KLIKOVÁ SKŘÍŇ MAX

v příloze bychom vám rádi představili technickou změnu 125 MAX/Junior MAX.

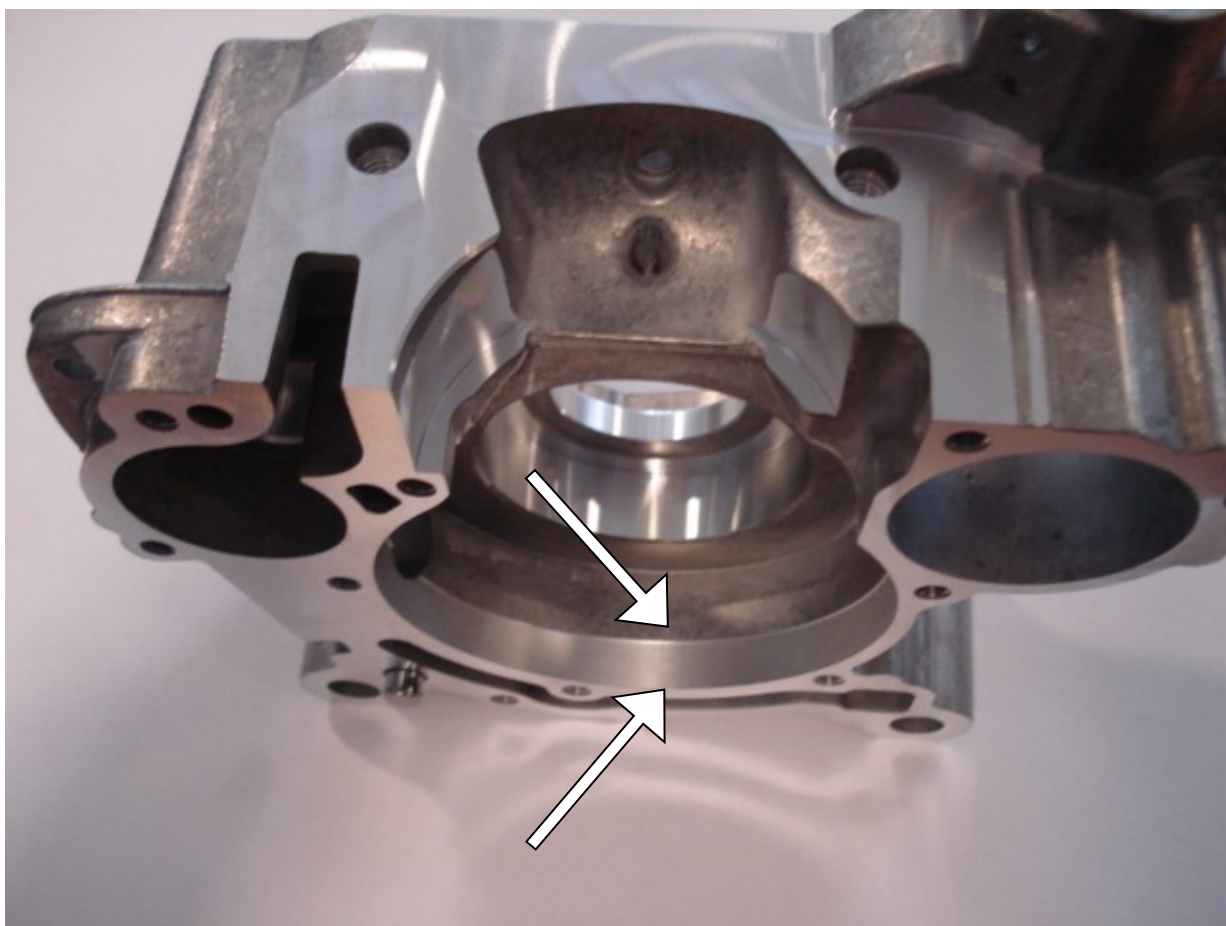
V minulosti jsme měli určité problémy v místě, kde se ojnice dotýká klikové skříně. Proto jsme museli provést kontrolní opracování na obou polovinách klikové skříně.
Viz obrázek níže.

Maximální průměr vrtání dutiny je $\varnothing 92,50$ mm.

Maximální hloubka dutiny je na straně sondy klikové skříně 10,80 mm.

Maximální hloubka dutiny je na straně spojky klikové skříně 8,80 mm.

Tyto obrobené klikové skříně jsou samozřejmě schváleny pro závody ROTAX MOJO MAX CHALLENGE.
